Neuaufstellung des Bebauungsplanes Nr. II/T4.2

„Bebauung an der Zirkonstraße Ecke Im Bergsiek“

Auswertung der Stellungnahmen aus den frühzeitigen
Beteiligungsschritten gemäß §§ 3 (1), 4 (1) BauGB

Entwurf
März 2021

Gestaltungsplan (ohne Maßstab) Stand: Vorentwurf, Oktober 2019

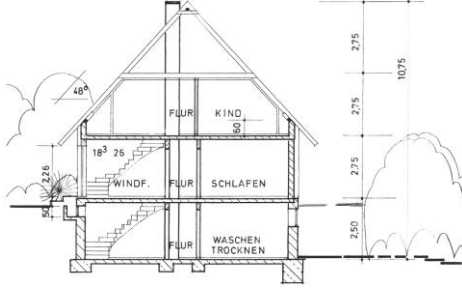
Weshalb soll das großzügige Privatgrundstück mit weiteren Häusern bebaut werden?

In welcher Form soll das Grundstück bebaut werden?

Kann das durch die Neubebauung stark erhöhte Verkehrsaufkommen von der nicht Endausgebauten Zirkonstraße reibungslos aufgenommen werden?

Aufgrund nicht ausreichender Stellplatzangebote im öffentlichen Straßenraum insbesondere im Bereich der KiTa entsteht schon heute ein starker „Parkdruck“, der zu ungeordneten und damit gefährlichen Situationen führt. Werden bei der neuen Planung ausreichend Stellplätze auch für Besucher berücksichtigt?

Ist der 30 m große Abstand zwischen der südlichen Waldkante und der geplanten südlichen Baugrenze notwendig? Hierdurch wird eine potenzielle Kita-Erweiterung stark eingeschränkt.

Aufgrund der anhaltend hohen Nachfrage auf dem Bielefelder Wohnungsmarkt soll im Plangebiet eine maßvolle wohnbauliche Nachverdichtung erfolgen. Hierbei sind in besonderem Maße die ökologischen Belange zu berücksichtigen und die vorhandenen Grün- und Gewässerstrukturen zu schützen und zu erhalten.

Die Gebäudestruktur und die Bauweise sind von der eineinhalb bis zweigeschossigen Nachbarbebauung abgeleitet. Es sind entlang der Zirkonstraße überwiegend Doppelhäuser sowie Einzelhäuser im südlichen Bereich vorgesehen. Mehrfamilienhäuser, wie zum Beispiel südlich des Sieks vorhanden, sind nicht vorgesehen.

Die zusätzliche Anbindung der Planstraße an die westliche Straße Im Bergsiek erlaubt eine Verteilung der zu erwartenden Verkehre und trägt somit zur Entlastung der Zirkonstraße bei.

Der Nachweis der notwendigen Stellplätze erfolgt auf den privaten Grundstücksflächen. Durch die geplante Grundstücksorganisation sind 2 private Stellplätze auf jedem Grundstück möglich. Die 6 m breite Planstraße erlaubt die Anordnung von Besucherstellplätzen im Plangebiet. Diese werden im Rahmen der Ausbauplanung ausformuliert.

Im Sinne der ökologischen Belange und des Naturschutzes wurde aufgrund des direkt angrenzenden Sieks im Plangebiet eine Zonierung vorgeschlagen, die einen verträglichen Übergang von der Natur zur Siedlungskante gewährleistet. Ein Heranrücken von baulichen Strukturen wird der spezifischen Situation des Naturraumes nicht gerecht. Des Weiteren wird zum Schutz der Landschaft ein 10 m breiter öffentlicher Grünstreifen zwischen der südlichen Waldkante und der südlichen Grundstücksgrenze im Bebauungsplan festgesetzt.
